6 検討波源モデルの津波評価の詳細

6-6 海溝軸付近のすべりの不均質性の影響

- ・第1020回審査会合 No.4コメント回答を一部修正
（「更なる不確かさの考慮」に関する記載を修正）

○第981回審査会合（2021年6月4日）コメント

日本海溝と南海トラフの海溝軸から陸域までの距離

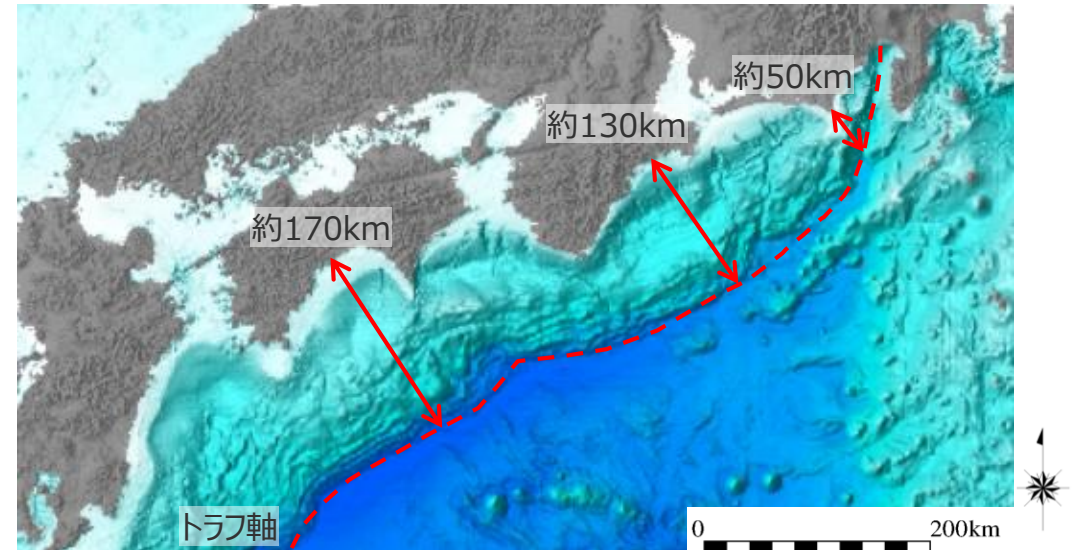
- 東北沖地震では、海溝軸付近で顕著なすべりの不均質が確認されている。海溝軸付近のすべりの不均質性の影響は、海溝軸から遠ければ津波伝播の過程で平均化されるが、海溝軸からの距離が近ければ平均化されずに到達するので、小さなすべりの不均質であっても影響が出やすい。国内外の巨大地震の津波事例に限られているなか、トラフ軸から近い浜岡においては、敷地の津波評価に影響の大きいすべり量、ライズタイムについて、更なる不確かさを考慮して裕度を持って設定する必要がある。

- 日本海溝と南海トラフの海溝軸から陸域までの距離は、おおよそ以下のとおり。
- 海溝軸から陸域までの距離は、日本海溝では約200kmであるのに対して、南海トラフでは約170km～50kmとなっており、敷地前面では約50km。

最大上昇水位分布

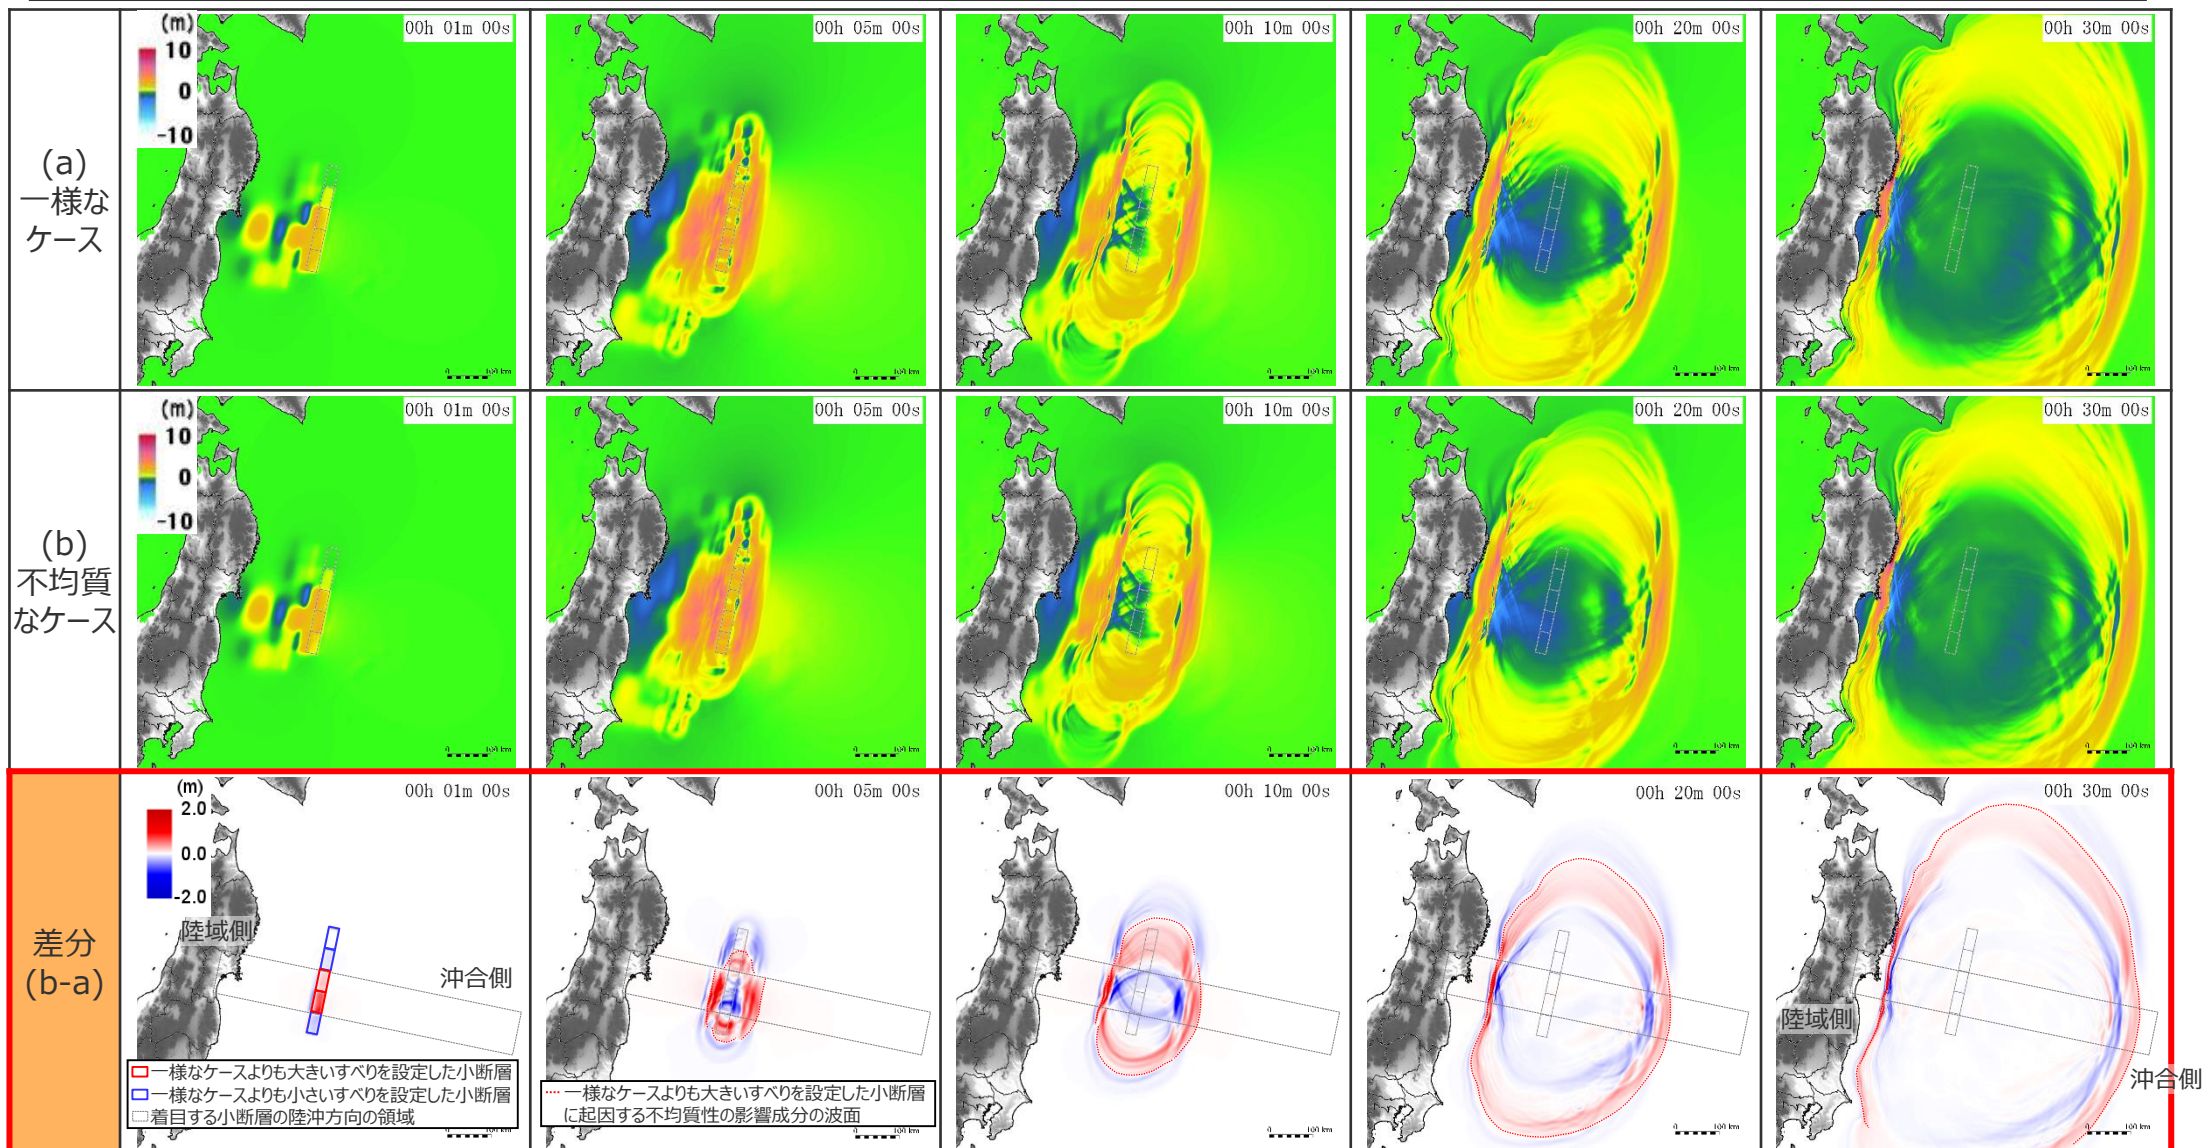
- 海溝軸付近において大きくすべった領域内部の断層すべりが、(a)一様なケースと (b)不均質なケースの最大上昇水位分布を示す。
- 両ケースの最大上昇水位分布は、全体としては大きな違いはないが、(b)不均質なケースでは、(a)一様なケースよりも大きなすべり量を設定した小断層の正対した陸域側および沖合側において、津波水位が大きくなっていることが確認できる。

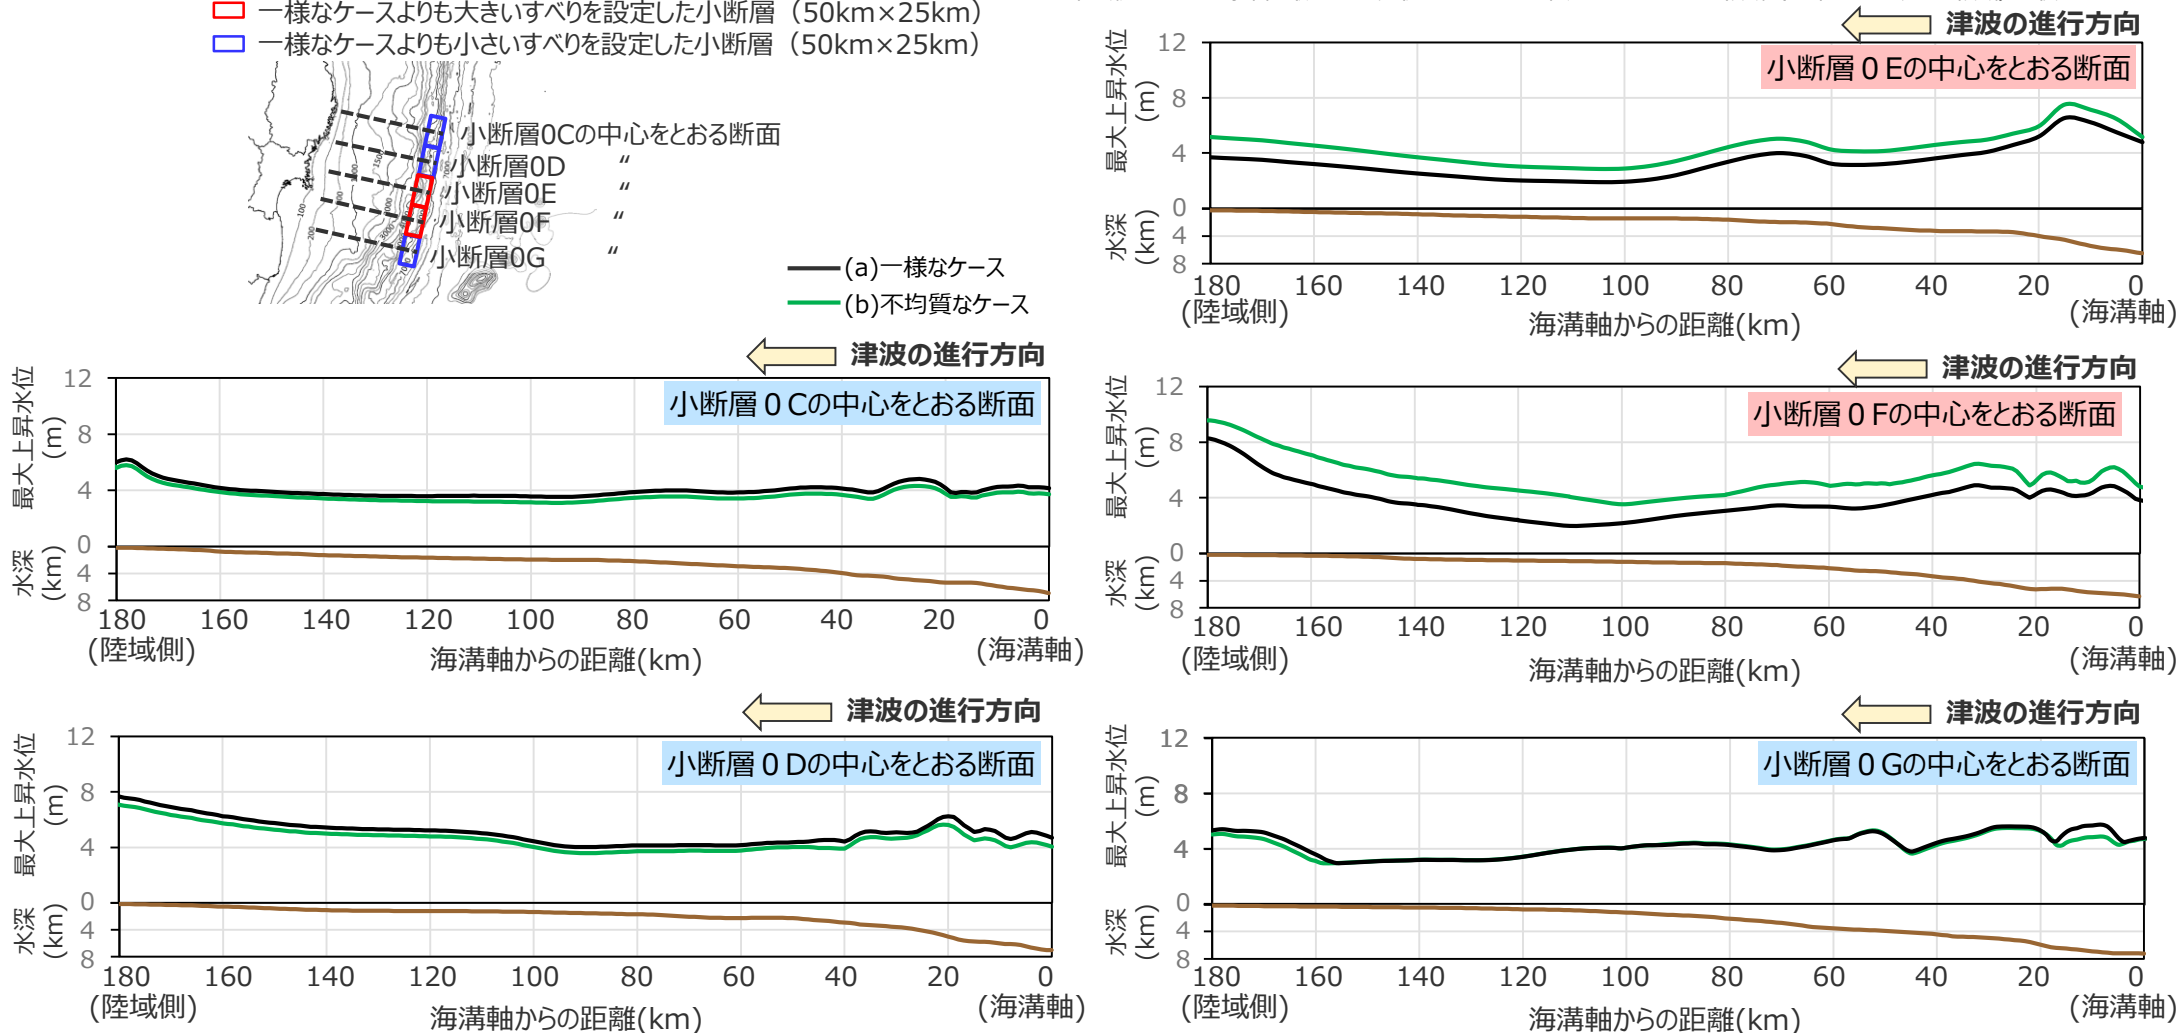
- 各小断層の海溝軸から陸側方向断面について、(a)一様なケースと (b)不均質なケースの海溝軸付近の津波波源による津波の最大上昇水位の分布を示す。
- 水深が徐々に浅くなる海溝軸から陸域側では、最大上昇水位の差異は、海溝軸から沖合側とは異なり、海溝軸から約100km以上離れた地点でも認められる。

海溝軸付近のすべりの不均質性による影響は、水深が徐々に浅くなる海溝軸から陸域側では、海底勾配があることによって津波が陸方向に直進する傾向が強く、海溝軸から離れた地点でも影響がなくならないことを確認した。

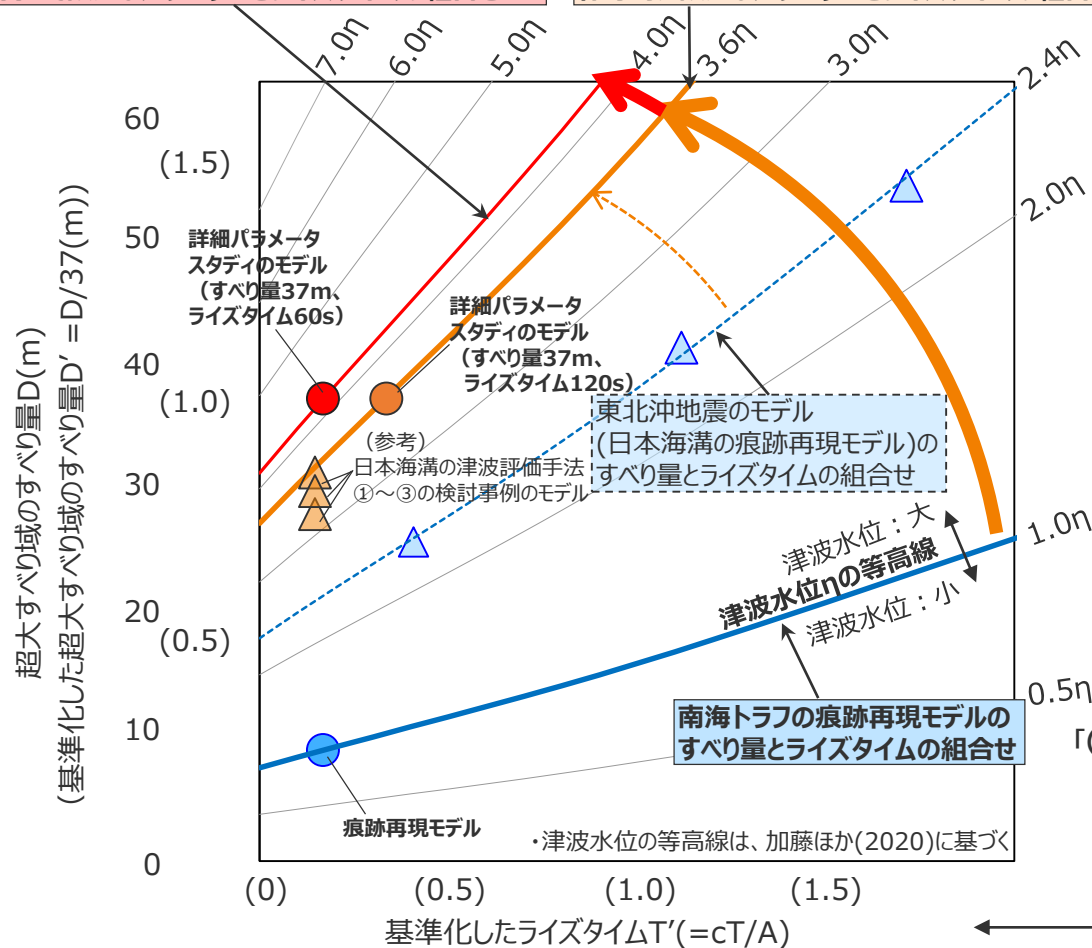
- 東北沖地震では、海溝軸付近で顕著なすべりの不均質が確認されている。海溝軸付近のすべりの不均質性の影響は、海溝軸から遠ければ津波伝播の過程で平均化されるが、海溝軸からの距離が近ければ平均化されずに到達するので、小さなすべりの不均質であっても影響が出やすい。国内外の巨大地震の津波事例に限られているなか、トラフ軸から近い浜岡においては、敷地の津波評価に影響の大きいすべり量、ライズタイムについて、更なる不確かさを考慮して裕度を持って設定する必要がある。

■ 詳細パラメータスタディでは、国内外のMw9クラスの巨大地震・津波の発生事例に限られていることを踏まえ、国内外の巨大地震・津波の発生事例に対してより慎重に裕度を持って、敷地の津波評価に影響の大きいすべり量とライズタイムの組合せを検討することとし、「(B)代表パラメータの検討による方法」により検討された内閣府の最大クラスモデルにおいて非常に大きく設定されているパラメータ (すべり量(37m)とライズタイム(60s)の組合せ) を、「(A)各種パラメータの網羅的検討による方法」により検討しているプレート間地震の津波評価の中で考慮することとした。

「(B)代表パラメータの検討による方法」により検討された内閣府の最大クラスモデルにおいて他のパラメータの影響を代表するよう非常に大きく設定されているすべり量(37m)とライズタイム(60s)の組合せを考慮

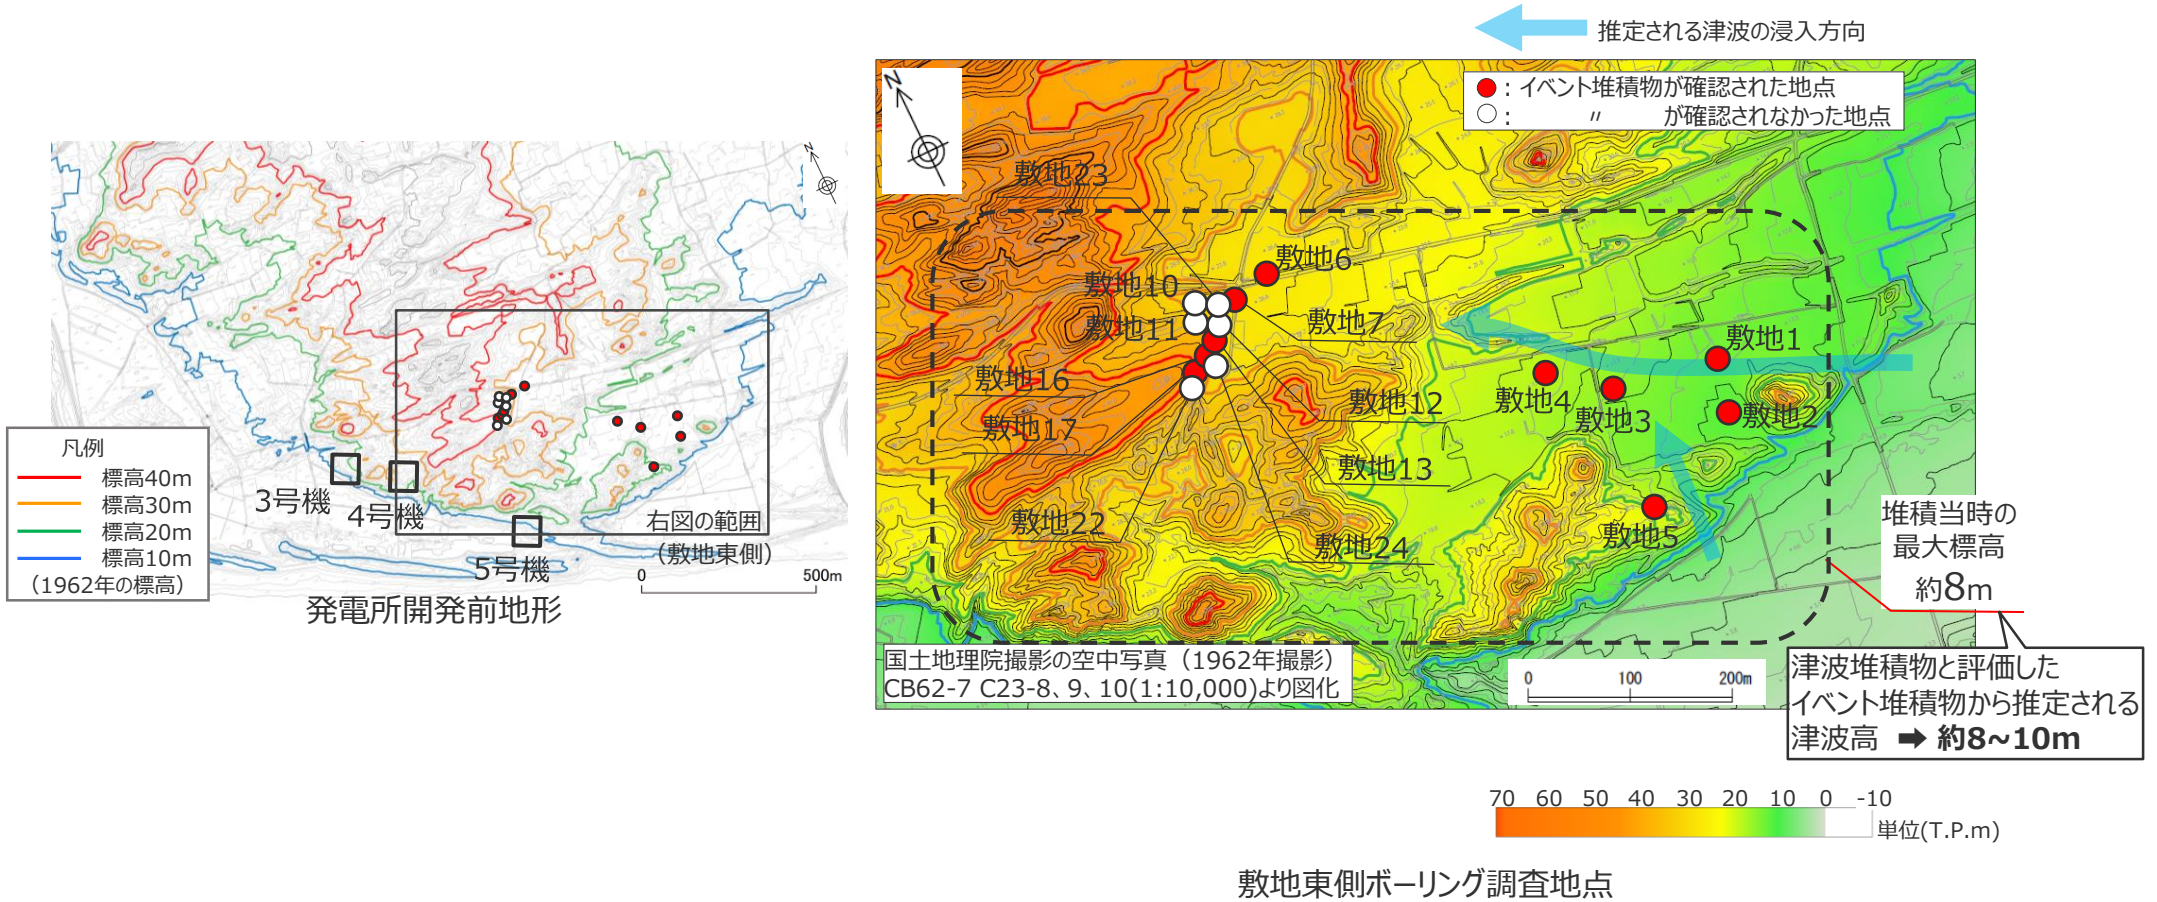
- 敷地の津波堆積物の堆積当時の地形を想定した津波の数値シミュレーションを行い、谷地形によって津波が増幅して遡上することを解析的に示すこと。

- 当時の精確な地形を推定することは困難ではあるものの、発電所開発前の地形とボーリング調査データから堆積当時の地形を想定して実施した津波の数値シミュレーションの結果、谷地形によって津波高が増幅して遡上することを示し、谷地形のやや高い標高に津波堆積物があったとしても既往津波と同程度の津波で説明できることを解析的に確認した。
